DETERMINAZIONE DEL DIRIGENTE SERVIZIO VIA/VINCA 25 settembre 2024, n. 460

[ID VIP 10702] - PARCO EOLICO ESISTENTE, CON SMANTELLAMENTO DEGLI ATTUALI 20 AEROGENERATORI DI POTENZA COMPLESSIVA PARI A 13,08 MW, E SOSTITUZIONE IN RIDUZIONE DEGLI STESSI CON L'INSTALLAZIONE DI 6 NUOVI AEROGENERATORI, DELLA POTENZA UNITARIA DI 6,6 MW, PER UNA POTENZA TOTALE D'IMPIANTO PARI A 39,6 MW, UBICATO NEI COMUNI DI VOLTURINO (FG) E VOLTURARA APPULA (FG), CON OPERE DI CONNESSIONE ALLA RTN RICADENTI ANCHE NEL COMUNE DI ALBERONA (FG).

Proponente: EDISON RINNOVABILI S.P.A.

Relazione tecnica a supporto dell'istruttoria sul progetto
ID_VIP 10702

Figura 2 – buffer di 20 Km con segnalazione degli impianti eolici ricadenti nell'area
L'area dell'impianto proposto, pertanto, è da ritenersi idonea ai sensi dell'art. 20, co.8, lett. a del D. lgs. 199/2021.

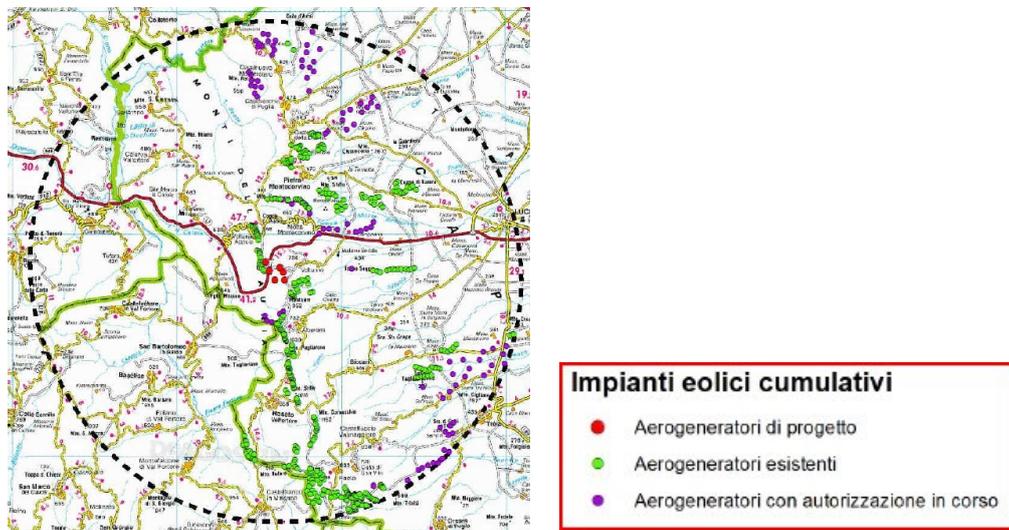
- nell'area interessata **sono** già installati impianti della stessa fonte. L'impianto si configura come progetto di repowering e prevede n. 6 nuove WTG in sostituzione dei 20 aerogeneratori. **L'impianto di ammodernamento è realizzato nell'ambito dello stesso sito in cui è localizzato l'Impianto eolico esistente, autorizzato e in esercizio, dove per stesso sito si fa riferimento alla definizione del comma 3-bis dell'art. 5 del D. Lgs. N. 28/2011 (lett. a)**

Figura 4 - Ubicazione dell'impianto rispetto alle aree non idonee ex RR 24/2010 (fonte SIT Puglia)

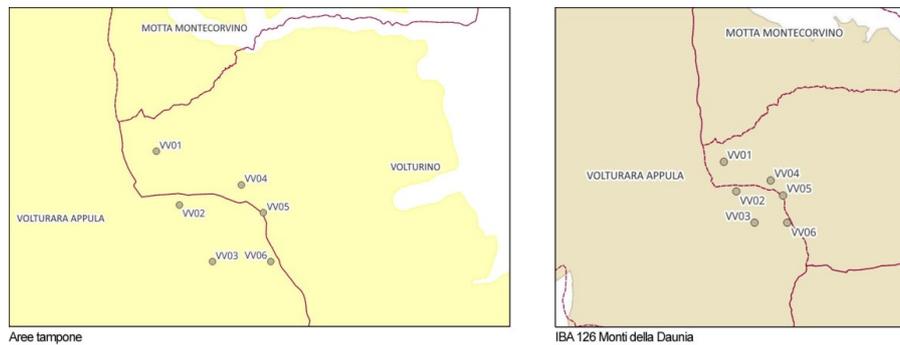
L'area dell'impianto proposto ricade tra quelle indicate come **non idonee** ai sensi del Regolamento Regionale n. 24 del 2010. In proposito, si veda l'immagine successiva.

L'analisi delle aree non idonee FER secondo il R.R. n.24/2010, relativamente all'area di inserimento del parco eolico in questione, ha messo in evidenza alcune interferenze in particolare tutti gli aerogeneratori ricadono nelle aree tampone e nell'IBA 126 Monti della Daunia, anche il cavidotto intercetta alcuni tematismi le cui interferenze saranno risolte con l'uso della TOC.

L'area dell'impianto proposto NON è idonea ai sensi del Regolamento Regionale n. 24 del 2010.
